Regione Siciliana
Presidenza della Regione Siciliana
Autorità di Bacino del Distretto Idrografico della Sicilia

Aggiornamento del Piano Stralcio di Bacino
per l'Assetto Idrogeologico (P.A.I.)
(Art. 68 commi 4bis e 4 ter del D.Lgs. 3 Aprile 2006, n. 152 e ss. mm. ii.)

Delibera n. 235 del 17/06/2025

RELAZIONE
COMUNE DI MESSINA

Fig. 11 – Modifiche definite con lo studio della pratica 11

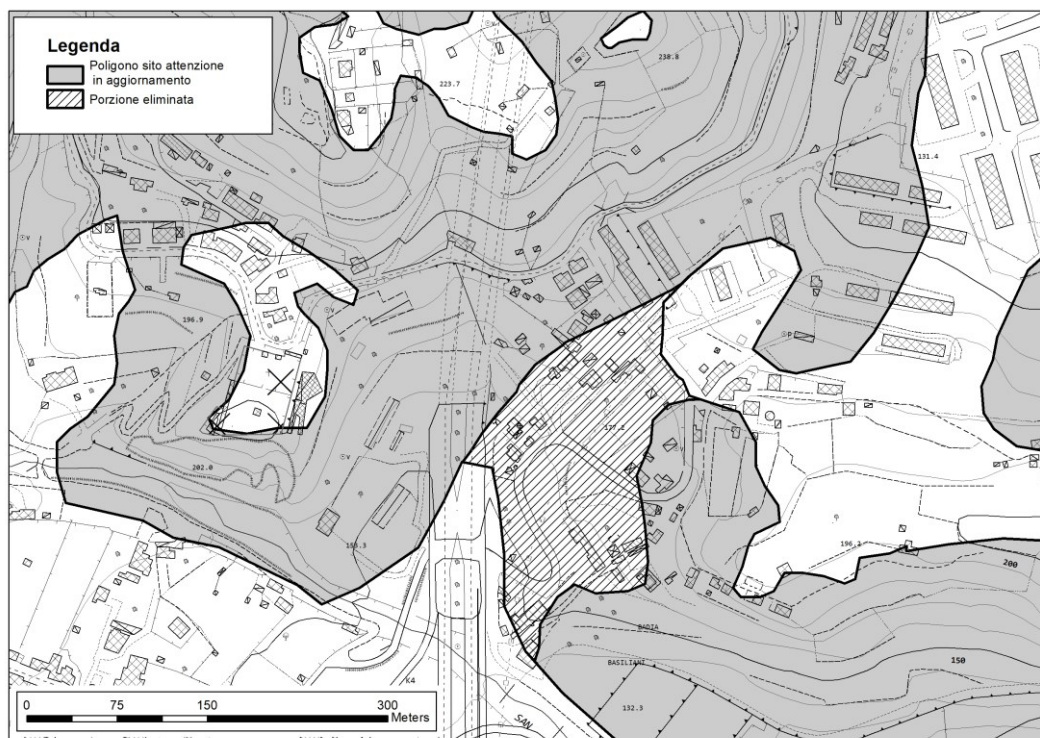
Una volta esaminate le caratteristiche del sito avente pendenze dei versanti a monte del fabbricato in esame che risultano poco predisposte ai fenomeni di colata rapida, per maggiore cautela il tecnico ha utilizzato le formule di propagazione delle colate rapide definite nello studio ENEA 2013, determinando i volumi mobilizzabili, dai pochi punti di innesco nel bacino di interesse.

In particolare è stata simulata una colata dai punti di innesco più vicini al sito di progetto, risultante 15 m verso valle, mentre la distanza tra l'area di interesse progettuale ed il punto di innesco è di circa 34 m, pertanto il geologo afferma che si può escludere l'interferenza tra l'area in studio e la propagazione delle colate rapide potenziali.

La simulazione effettuata, risulta coerente con quanto richiesto per gli studi di pericolosità delle colate rapide e ha dimostrato che il fabbricato oggetto dell'analisi non è coinvolto da un possibile fenomeno di colamento rapido.

In base ai risultati dedotti dallo studio allegato alla pratica di compatibilità geomorfologica, è stato possibile effettuare la variazione del limite del sito di attenzione come illustrato in figura 11.

Fig. 12 – Modifiche definite con lo studio della pratica 12

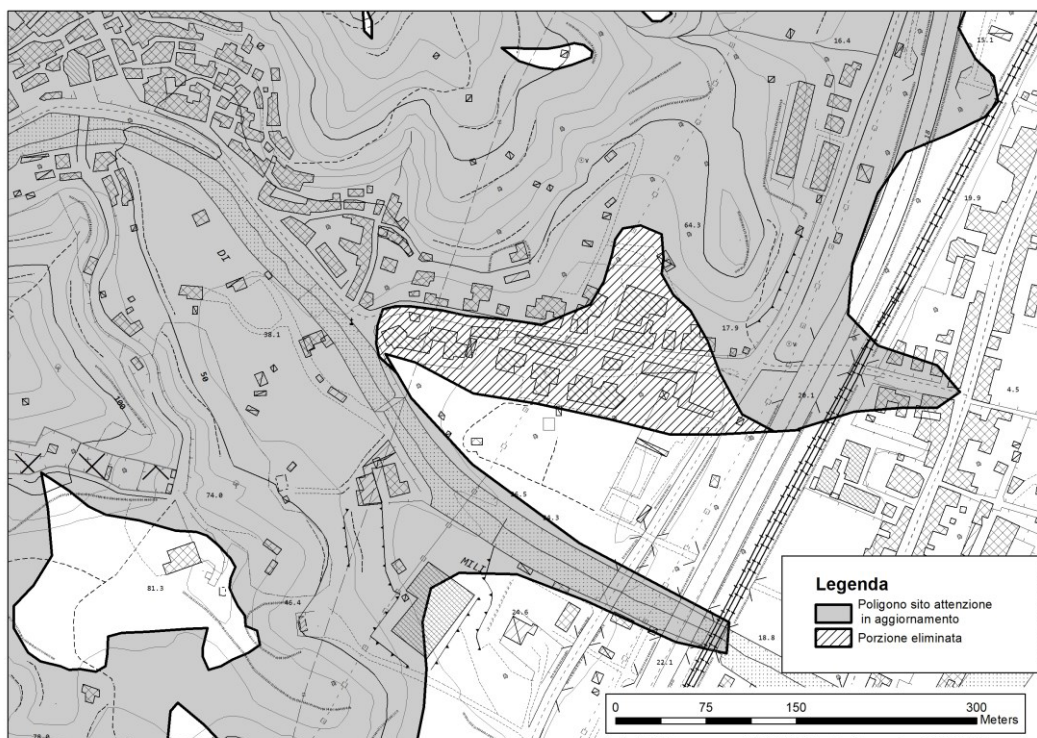
Il sito in progetto si colloca nella spianata costiera dell'area urbana di Messina, ad una quota di circa 30 m s.l.m. e in destra idrografica della Fiumara di Mili la quale, in questo tratto, assume le caratteristiche di un torrente pensile avendo una quota maggiore rispetto all'area di intervento, in presenza però di un imponente muro d'argine a protezione delle aree golenali.

Per quanto riguarda la pericolosità del sito individuato per la costruzione residenziale, il geologo ha dettagliatamente affrontato la fase 0 dello studio di caratterizzazione delle colate rapide, verificando che la presenza di punti di innesco a suscettibilità elevata e molto elevata, nel pendio posto a nord ovest del sito in esame, sia effettivamente dovuta alle caratteristiche geomorfologiche e non a modifiche antropiche.

Il geologo ha quindi eseguito una valutazione della colata di progetto, utilizzando le formule di propagazione definite dallo studio ENEA 2013. I risultati della simulazione hanno stabilito che la colata si arresta alla base del versante dove risulta limitata, oltre che dalle sue caratteristiche volumetriche, da una schiera di fabbricati e dalla viabilità. Il sito in esame è distante oltre 50 metri dalla base del versante e pertanto si è potuto ripерimetrare il sito di attenzione con le forme illustrate nello stralcio di figura 12.

Fig. 13 – Modifiche definite con lo studio della pratica 13

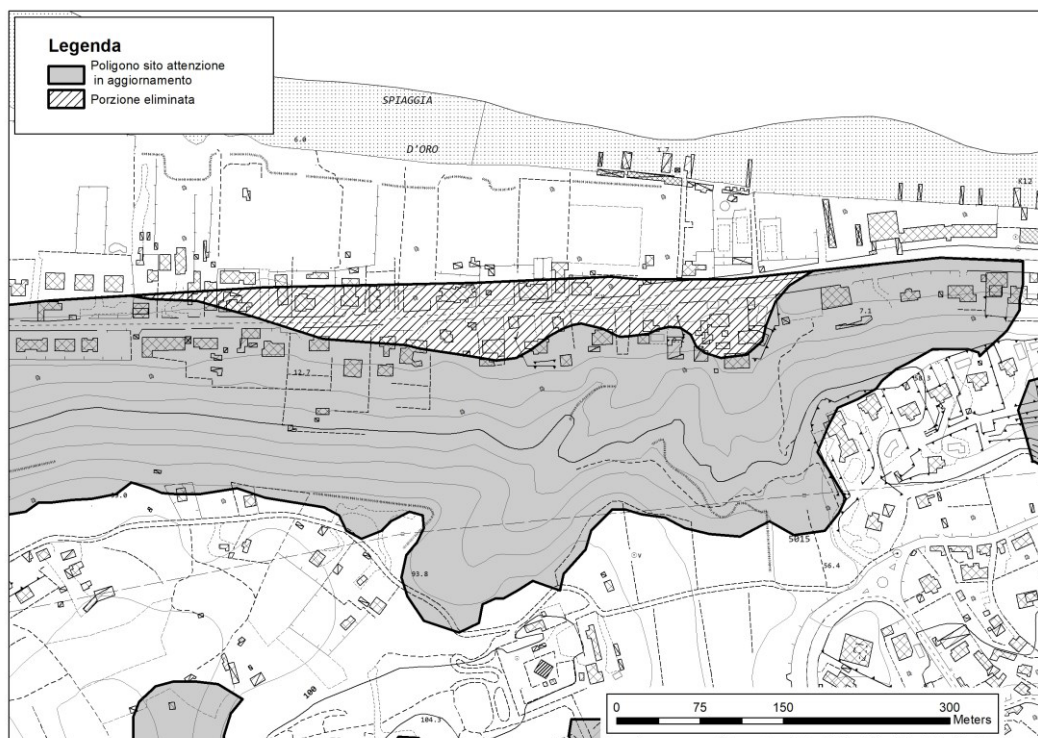
Il Geologo ha predisposto uno studio completo per analizzare la propagazione delle colate rapide dai punti di innesco a suscettibilità elevata e molto elevata, definiti dallo studio ENEA del 2013. Lo studio ha comportato anche lo sviluppo della fase di simulazione della colata, avendo verificato che la situazione dei punti di innesco risulta compatibile con le condizioni morfologiche e con le trasformazioni del territorio non considerate alla scala dello Studio ENEA.

In particolare è stato utilizzato il software RAMMS (Rapid Mass Movements Simulation), un programma di simulazione numerica per movimenti rapidi di masse, governati dalla gravità, sviluppato dai ricercatori del WSL (Istituto Federale di ricerca per la foresta, la neve e il paesaggio). Il programma RAMMS è stato sviluppato per simulare lo scorrimento di flussi fangosi e detritici in terreni complessi, finalizzato all'analisi del rischio e alla conseguente progettazione delle eventuali misure di mitigazione.

Si è assunto come scenario di simulazione, quello il cui valore dello spessore della coltre mobilizzabile è pari a 0.50 m. Questa ipotesi di simulazione è cautelativa, considerato che durante i sopralluoghi il geologo ha rilevato che la coltre di alterazione superficiale ha spessore non superiore ai 0.20 metri.

La colata detritica simulata ha run out che si estende fino al muro di contenimento che ne arresta il percorso, ad una quota intorno a 18.5 metri s.l.m., e ad una distanza di circa 30 metri dal fabbricato;

- il volume mobilitato durante l'evento di colata è pari a 49.52 m³
- il valore massimo dell'altezza di flusso è pari a 0.49 m;
- il valore massimo della velocità di flusso è pari a 5.96 m/s;
- il valore massimo del momento di flusso è pari a 3.19 m²/s;
- il valore massimo della pressione è pari a 71.13 kPa

La simulazione effettuata, risulta coerente con quanto richiesto per gli studi di pericolosità delle colate rapide e ha dimostrato che il fabbricato oggetto dell'analisi non è coinvolto da un possibile fenomeno di colamento rapido. Nella figura 13 lo stralcio con le modifiche proposte.

Fig. 14 – Modifiche definite con lo studio della pratica 14

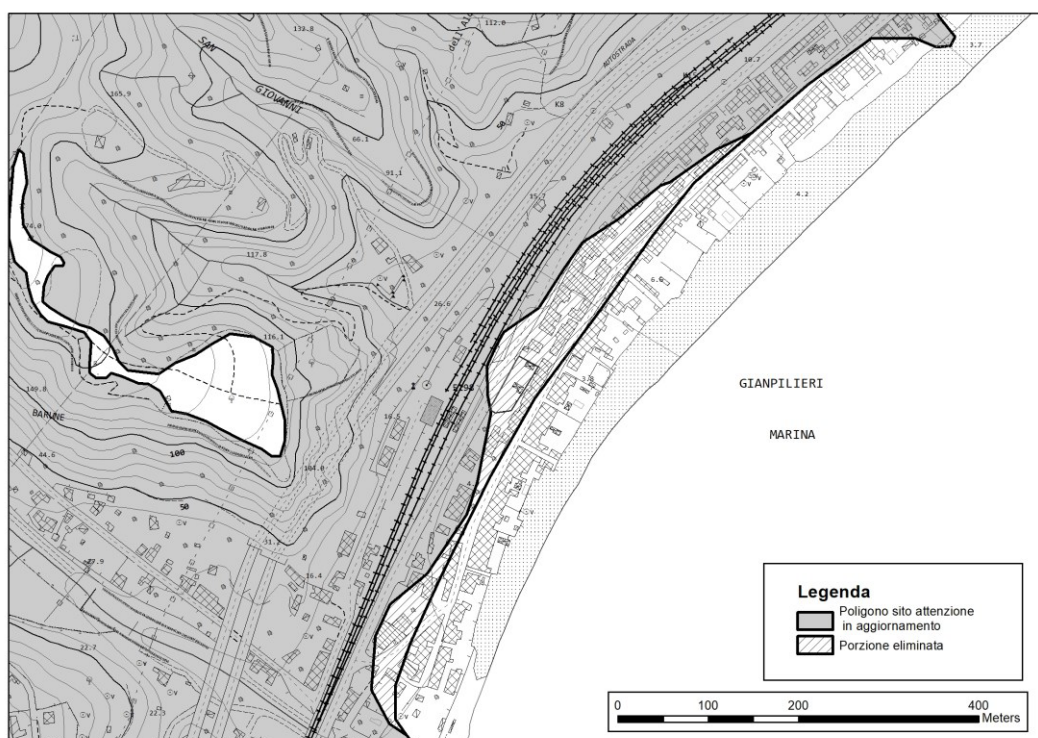
La relazione integrativa esaminata, affronta la Fase 1 dello studio sulla pericolosità da colata rapida, in cui viene sviluppata la simulazione per la verifica del sito di attenzione per suscettibilità elevata e molto elevata a colate rapide, utilizzando il software RAMMS e adottando la condizione di rilascio tipo "block release", che considera il distacco per scivolamento di una unica coltre detritica, metodo utilizzabile nel caso in esame relativo alle colate non canalizzate.

Ai fini del principio di cautela, considerando i luoghi dove ricade l'area in studio, il Geologo ha assunto 2 scenari di simulazione il primo il cui valore dello spessore della coltre detritica è pari a 1.00 m; il secondo il cui valore dello spessore della coltre è pari a 2.00 m.

- la colata detritica simulata, ha run out che si estende fino al margine della sede dei binari ferroviari ad una quota intorno a 16 metri s.l.m., e ad una distanza di oltre 90 metri dal fabbricato;
- il volume mobilitato durante l'evento di colata è pari a 5273.87 m³
- il valore massimo dell'altezza di flusso è pari a 2.92 m;
- il valore massimo della velocità di flusso è pari a 12.64 m/s;
- il valore massimo del momento di flusso è pari a 23.87 m²/s;
- il valore massimo del pressure di flusso è pari a 319.63 kPa

- la colata detritica simulata, ha run out che si estende fino ad occupare la strada S.S. 114 (Messina - Catania) ad una quota intorno a 10.5 metri s.l.m., e ad una distanza di oltre 50 metri dal fabbricato;

- il volume mobilitato durante l'evento di colata è pari a 10547.07 m³
- il valore massimo dell'altezza di flusso è pari a 5.12 m;
- il valore massimo della velocità di flusso è pari a 15.15 m/s;
- il valore massimo del momento di flusso è pari a 51.37 m²/s;
- il valore massimo del pressure di flusso è pari a 459.0 kPa

E' stato quindi dimostrato che i punti di innesco indicati dallo studio ENEA 2013 non hanno la capacità di determinare una colata rapida in grado di raggiungere la zona del fabbricato in condono edilizio.

Pertanto la delimitazione del sito di attenzione risulta errata ed in eccesso rispetto ad una simulazione operata secondo quanto prescritto da questa Autorità. Il limite del sito di attenzione è stato modificato come illustrato nel seguente stralcio di figura 14.

Fig. 15 – Modifiche definite con lo studio della pratica 15

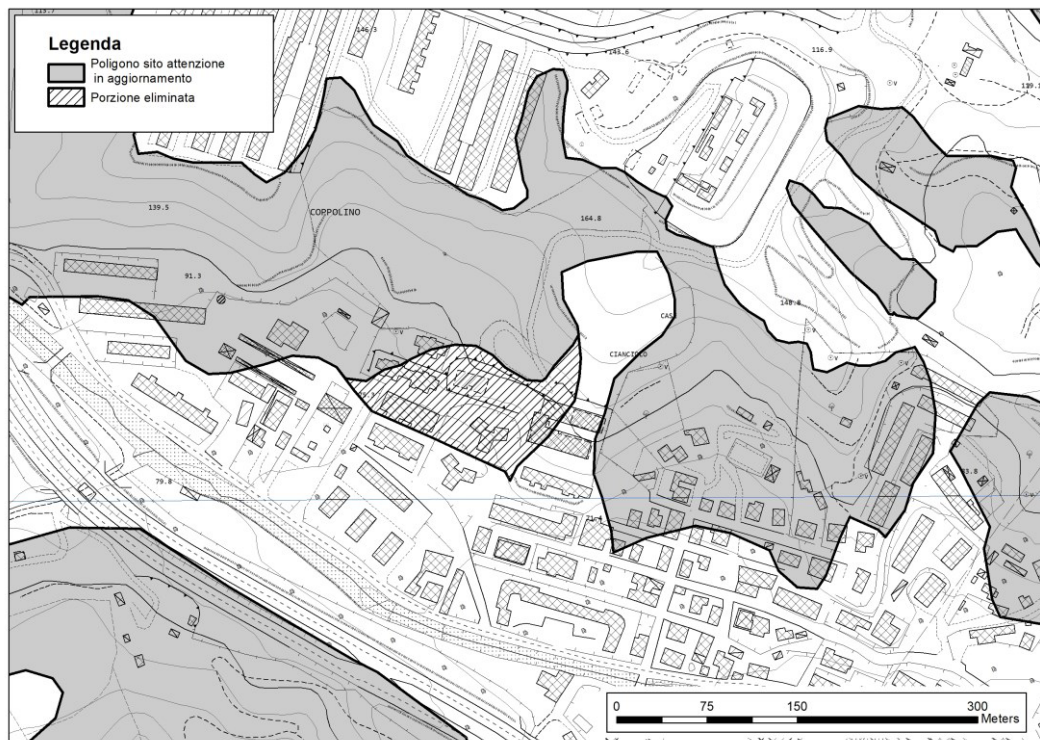
L'interferenza con il sito di attenzione risulta alquanto limitata e comprende solo il lato occidentale dell'edificio, per cui il geologo ha espletato la fase 0 degli studi sulla pericolosità da colata rapida, previsti dalle norme di attuazione del PAI e dall'appendice alla relazione di aggiornamento del PAI di Messina approvato con DSG 398/2021.

In base ad approfondimenti di natura morfologica, il geologo dimostra come la porzione a monte risulti avere un andamento delle pendenze che, rispetto alla delimitazione del sito di attenzione in corrispondenza dell'intersezione (sito attenzione – edificio) e rispetto ai punti di innesco ad elevata e molto elevata suscettibilità alle colate rapide identificati dallo studio ENEA, determina un percorso lungo le linee di massima pendenza dell'eventuale colata verso ovest, senza coinvolgere l'edificio.

Infatti il geologo nelle conclusioni afferma che le caratteristiche morfologiche a valle dei punti di innesco non permettono una propagazione certa verso il sito in esame.

E' stato quindi dimostrato che i punti di innesco indicati dallo studio ENEA 2013 non hanno la capacità di determinare una colata rapida in grado di raggiungere la zona del fabbricato, aggiungendo che, a prescindere dallo studio effettuato, la posizione dell'unità immobiliare oggetto della richiesta di sanatoria, la pone nelle condizioni di assoluta prevenzione rispetto a fenomeni che si esplicano a pochi metri sopra il livello suolo.

Pertanto la delimitazione del sito di attenzione risulta errata ed in eccesso rispetto ad uno studio operato secondo quanto prescritto da questa AdB. Di conseguenza si è modificato il poligono del sito di attenzione come illustrato in figura 15.

Fig. 16 – Modifiche definite con lo studio della pratica 16

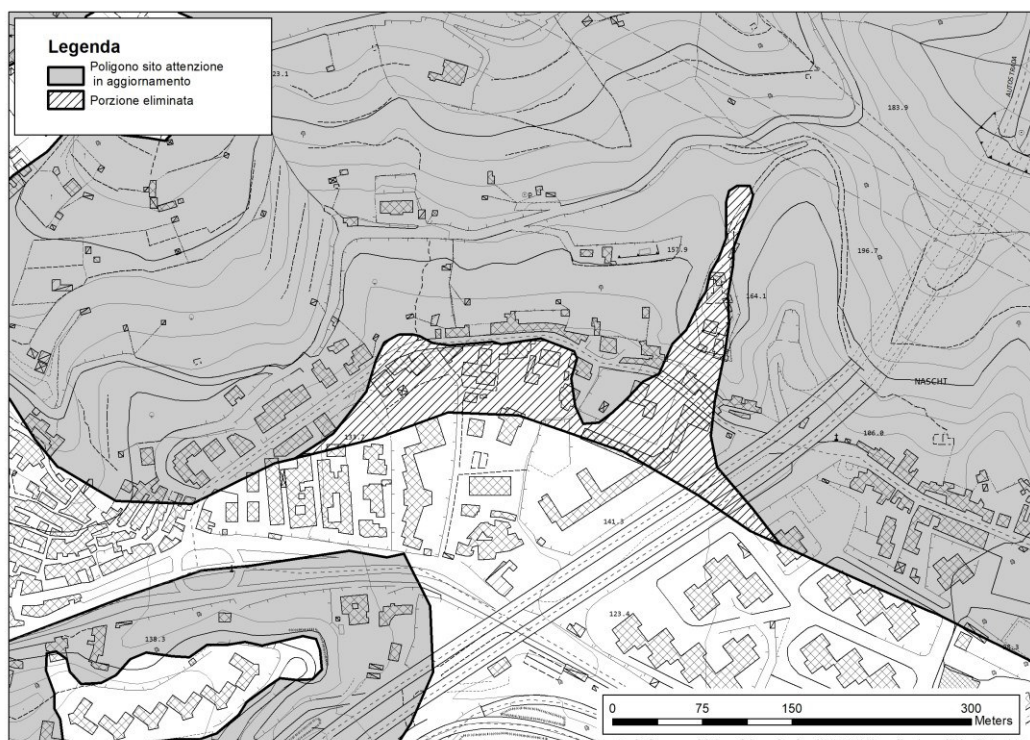
Il geologo nello studio ha eseguito le varie fasi previste con approfondimenti successivi i quali, avendo confermato che l'area sottesa a monte del fabbricato in esame è realmente soggetta a colate rapide, hanno condotto alla necessità di eseguire una simulazione della colata con software specifico.

Attraverso la modellazione di propagazione sono state escluse due aree che non hanno effetti sul fabbricato in progetto, ovvero la porzione di area a NO in corrispondenza della C.da. Cianciolo, caratterizzata da fenomeni di colata diffusa, e la porzione orientale dell'area in studio, nella quale da modello, si individua una colata incanalata che, sviluppandosi su una incisione valliva a monte della Via Comunale Bordonaro, raggiunge una serie di edifici posti ad est del sito in esame.

Una terza porzione d'area, più strettamente connessa al fabbricato in procedura di sanatoria, presenta aree di innesco individuabili a varie quote lungo il pendio, nel tratto compreso tra la Via Sivirga e la Via Portone Militare e tra la Via Portone Militare fino alla Via Comunale Bordonaro. La colata si genera in forma diffusa e si distribuisce su un vasto areale, caratterizzato da pendenza inferiore a 28°, a valle di quest'area si colloca il fabbricato in sanatoria.

Dal modello di propagazione la colata si arresta in corrispondenza di una stecca edilizia a monte della via Comunale Bordonaro, con edifici interessati localizzati dal numero civico 24 al numero civico 52, costituiti da 10 corpi di fabbrica a due e tre elevazioni fuori terra, siti in linea e senza interruzioni relative a vicoli o rientranze.

Al fine di verificare la vulnerabilità dell'ostacolo frapposto tra l'arrivo della colata e il fabbricato in esame, oltre ai dati desunti dalla simulazione, si è determinata la velocità di propagazione con diverse formule. La formula di Syanozhetsky è risultata quella con il valore più alto, pertanto, cautelativamente è stata scelta la velocità di 6 m/sec ai fini del calcolo dell'impatto sugli edifici.

Per valutare la resistenza all'impatto con la colata, si è considerata la risposta di un maschio murario al ribaltamento per effetto della spinta prodotta dalla coltre detritica. Per un principio cautelativo non si è tenuto conto dell'intero edificio, il quale, per la struttura intelaiata, il volume e il peso, certamente ha una resistenza maggiore rispetto alla sola verifica del muro esposto alla colata detritica.

Dalla verifica al ribaltamento risulta un fattore di sicurezza positivo, senza probabilità di collasso del muro.

Alla luce dei calcoli eseguiti e della posizione del fabbricato in esame, non risulta necessario eseguire opere di mitigazione relative al fabbricato in sanatoria, e pertanto la delimitazione del sito di attenzione risulta errata ed in eccesso rispetto allo studio operato secondo quanto prescritto da questa Autorità di Bacino. La modifica è illustrata in figura 16.

Fig. 17 – Modifiche definite con lo studio della pratica 17

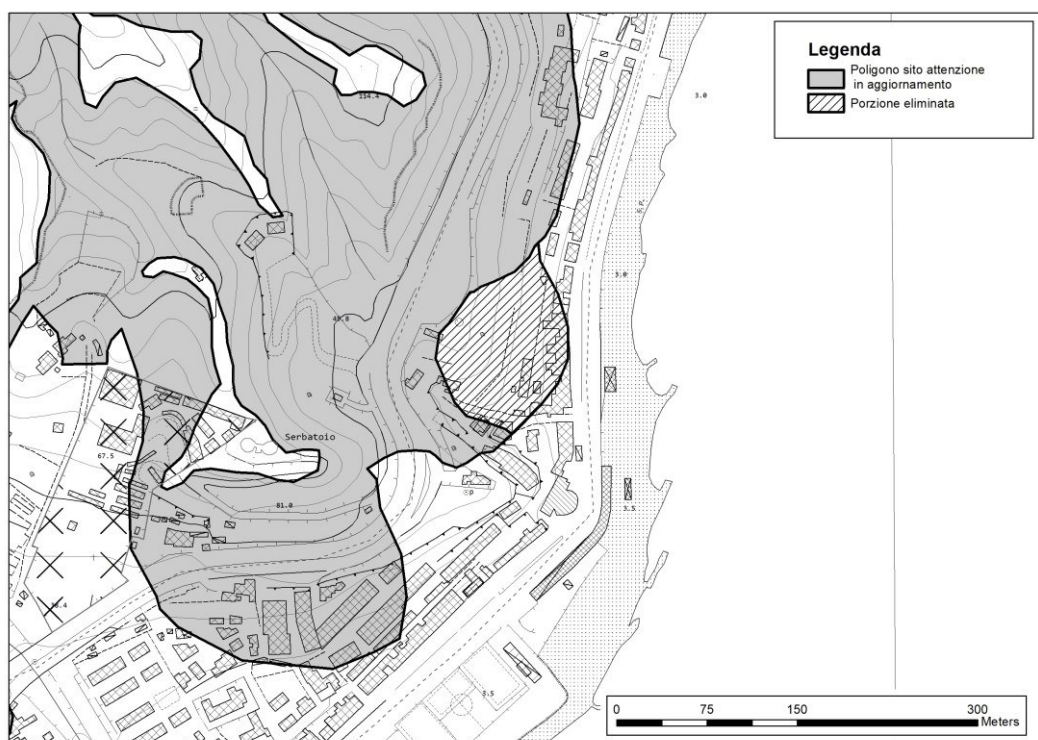
Il geologo ha affrontato la prima fase di caratterizzazione, confrontando la situazione locale con la carta degli inneschi con elevata e molto elevata suscettibilità, evidenziando che già dall'analisi morfologica si evince che il sito di progetto non è prossimo alle aree di innesco che caratterizzano il tratto del versante contiguo alla SP 41bis (Strada Panoramica).

Lo studio ha effettuato una simulazione con l'ausilio del programma dedicato – RAMMS Debris Flow, individuando un'area di alimentazione e stimando gli spessori della coltre superficiale mobilizzabile da una colata detritica.

Dalla simulazione realizzata, l'evento di colata rapida si arresta per lo più lungo la SP 41bis (strada Panoramica) e l'annessa area di sosta, e solo una porzione raggiunge il basso versante, sul fronte settentrionale, in area distante da quella in esame.

Lo studio del versante a monte del sito oggetto di sanatoria, ha quindi dimostrato che la posizione morfologica esclude la possibilità che una colata rapida possa determinare un rischio per il fabbricato oggetto dello studio peraltro verificata anche con una simulazione con specifico programma di calcolo.

Le considerazioni illustrate dallo studio hanno permesso di individuare le correzioni del limite del sito di attenzione come illustrate nel seguente stralcio di figura 17.

Fig. 18 – Modifiche definite con lo studio della pratica 18

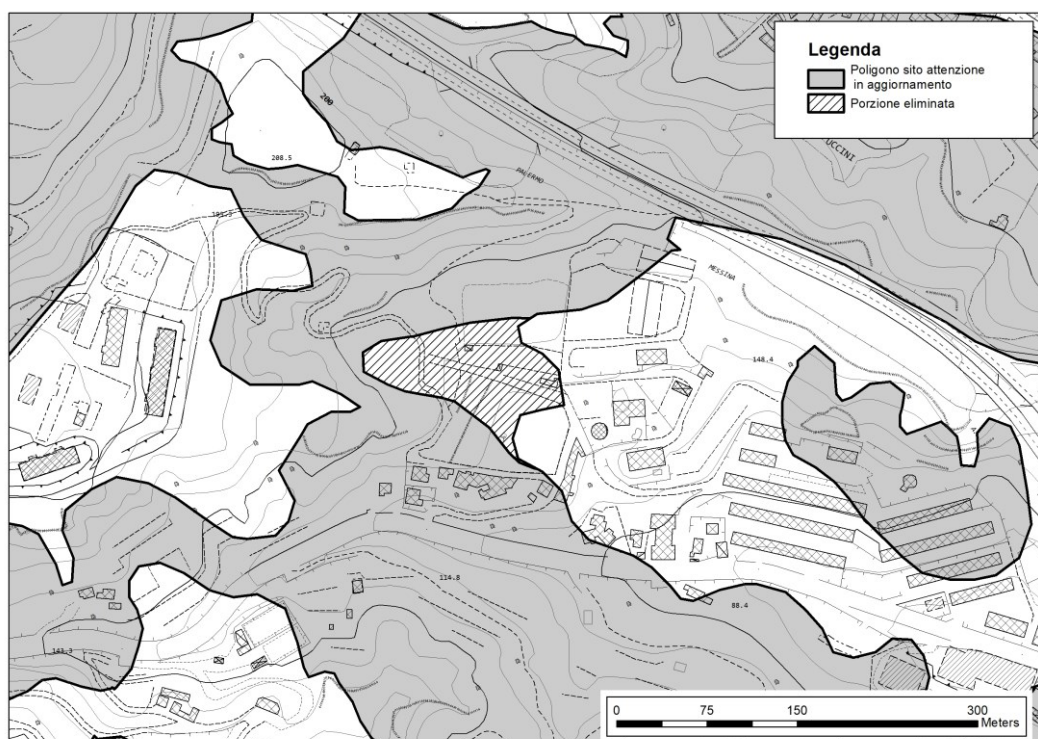
La simulazione dell'evento di Colata Rapida e di verifica della delimitazione del Sito di Attenzione è stata concentrata nella porzione di versante che sottende il sito di progetto, a nord del fabbricato, caratterizzato in affioramento dalla formazione delle ghiaie e sabbie di Messina. La simulazione dell'evento si è conclusa dopo 115.00 sec e il volume di rilascio è pari a 1346,60 mc.

- lo spessore max del flusso è pari a 1.67 m e si concentra per lo più al piede del versante;
- la max velocità del flusso è pari a 5.22 m/s; viene raggiunta nei primi secondi del rilascio e quindi si realizza nella porzione alta del versante;
- la pressione max del flusso è di 53.22 kPa e si manifesta anch'essa nella porzione medio-alta del versante;
- nella fase di arresto, il flusso si assottiglia notevolmente e si ferma a circa 45,00 metri dal sito di progetto, con uno spessore di pochi centimetri.

Lo studio del versante a monte del sito oggetto di sanatoria, ha dimostrato che la posizione morfologica esclude la possibilità che una colata rapida possa determinare un rischio per il fabbricato oggetto dello studio e quindi viene modificato il poligono del sito di attenzione come illustrato in figura 18.
